今後の堤防管理に関する技術検討会 第4回検討会資料

鴨川の決壊について

2014年11月11日

滋賀県 土木交通部 流域政策局

2-2 湾曲部の河床低下に関する検証

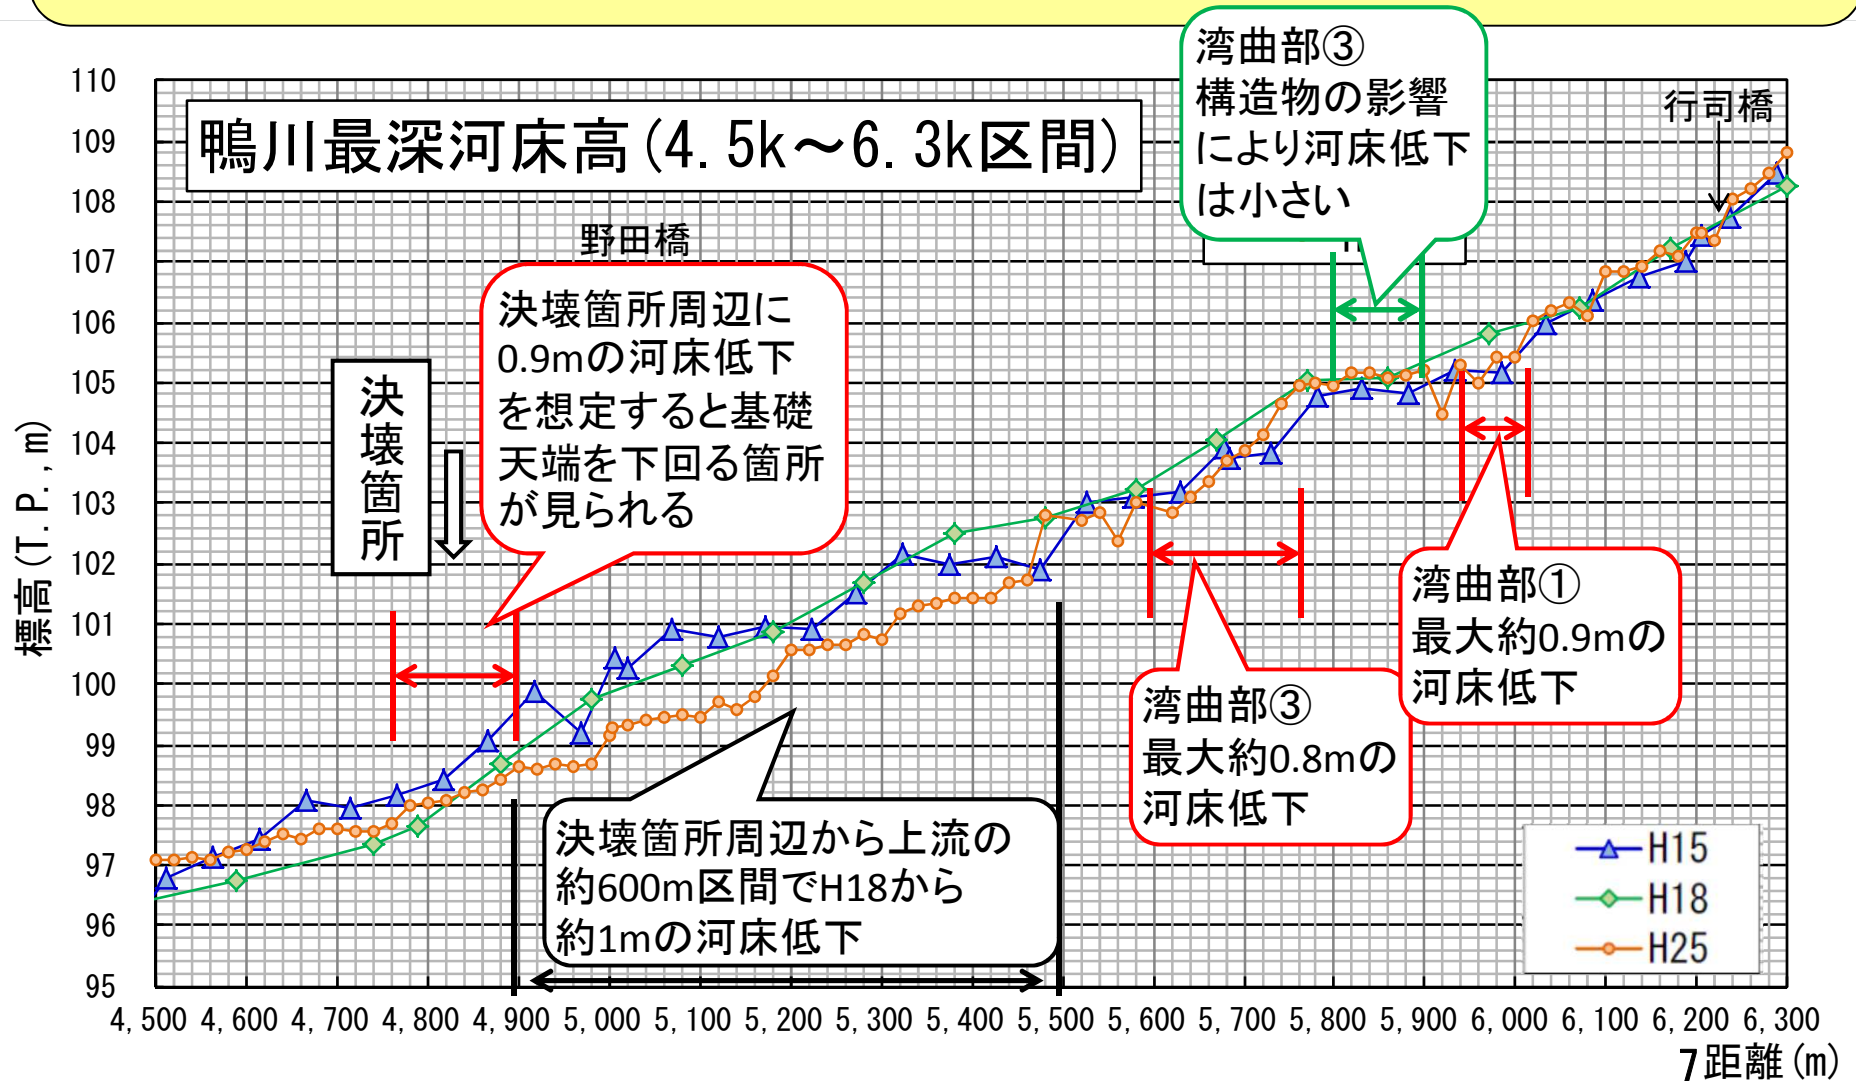
- ・縦断図に湾曲部区間の位置を記載し、河床の低下傾向を把握することも有効ではないか。
- ・出水前後の測量や根固ブロックの傾きの大きさなどから、今回の出水で生じる洗掘深の概ねの大きさを推定することができるのではないか。

上流湾曲部での河床低下量(H18測量～H25測量の間の低下量)は最大で約0.9mとなっており、同程度の河床低下が決壊箇所が発生したとすると基礎天端を下回る箇所も見られる。

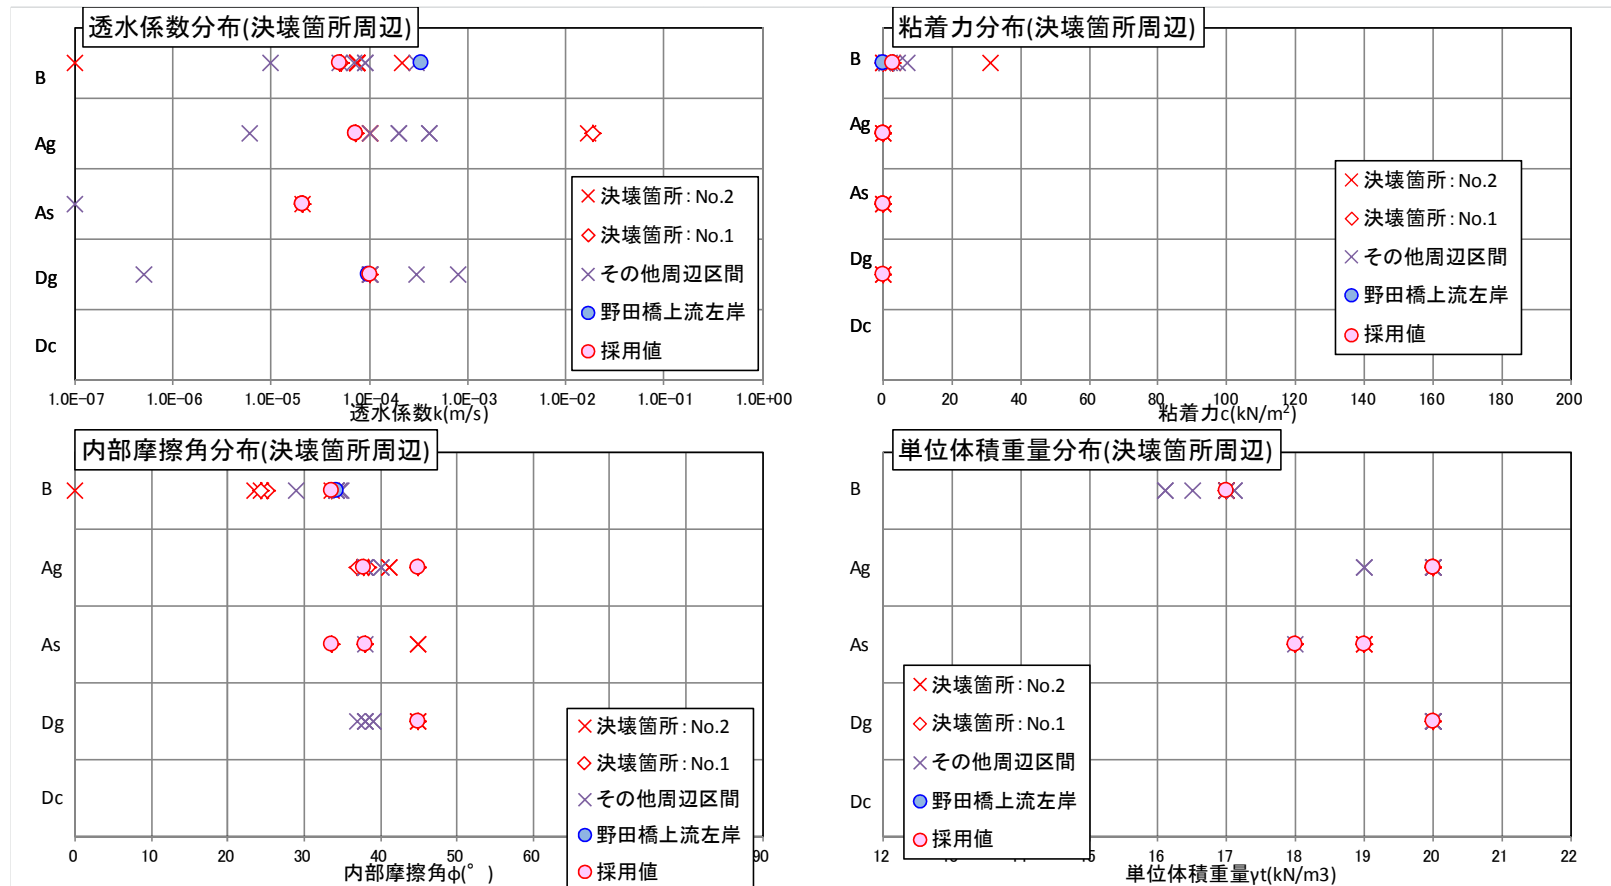
- ・決壊箇所解析に使用している横断図では、裏法勾配が緩いものを使用しているが、より急な箇所もあったように思う。より厳しい条件の可能性も考慮する必要があるだろう。
